Věc: Chodník, Kroměříž – Miňůvky, používání svodidel v souvislosti s veřejným chodníkem, stanovisko

Popis problematiky

STANOVISKO

CHODNÍK V PROSTORU DÁLNIČNÍHO MOSTU
ŘEZ, M = 1:100

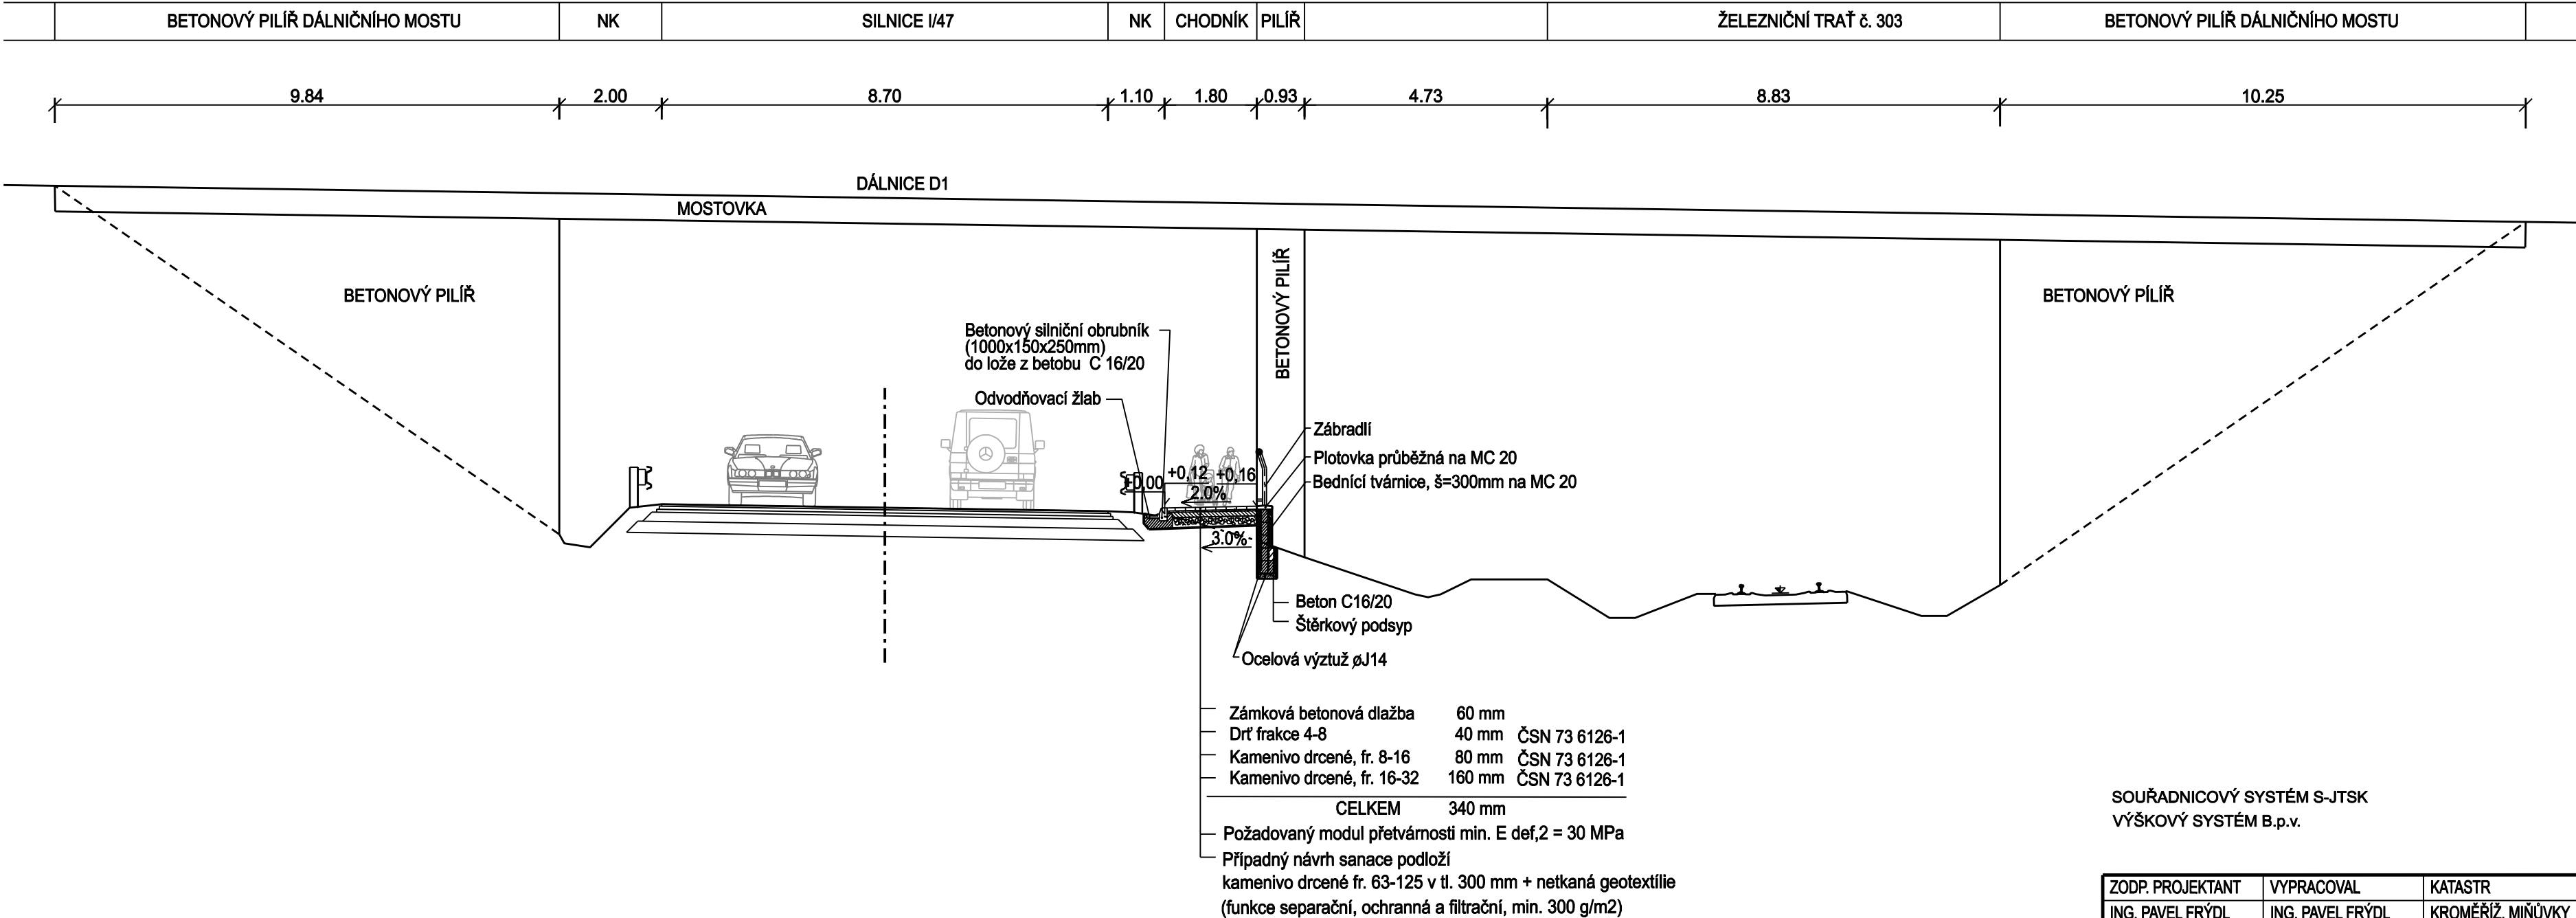
Podél silnice II/367 a I/47 v úsek Kroměříž – Postoupky (místní část Miňůvky) má být vybudován chodník pro pěší. V křížení uvedených silnic s D1 (pod mostem) je navrženo svodidlo na vnější straně oblouku, kde se nachází mostní pilíř a chodník je veden za svodidlem. Zástupce KRPZ v Kroměříži požaduje posouzení vedení chodníku ve vztahu k pracovní ploše svodidla tak, aby při střetu vozidla se svodidlem nedošlo k ohrožení chodců pohybujících se na chodníku.

TP 114 se touto problematikou zabývá a protože se občas objevují podobné názory, jaké jsou ve stanovisku KRPZ, existuje k tomu účelu čl. 2.6.4, který říká: „Průchozí prostor se měří od zadní hrany svodidla a nezvětšuje se o žádnou deformaci svodidla ani o pracovní šířku. Dojde-li při nárazu vozidla do svodidla ke zranění chodce pohybujícího se v průchozím prostoru a bylo-li svodidlo vybráno v souladu s těmito TP, nejde o vadu návrhu.“

Z toho důvodu je návrh výše uvedeného chodníku za svodidlem právně zcela v pořádku.

Takto se postupuje mimo jiné například u všech mostů – chodník (průchozí prostor) začíná hned za rubem svodidla.

Návrh projektanta je v souladu s předpisy. Svodidla se nevyvíjí k ochraně předmětů, objektů a chodců pohybujících se v prostoru za svodidlem. Prostor za svodidlem se nerozšiřuje o žádnou „pracovní šířku“ svodidla.
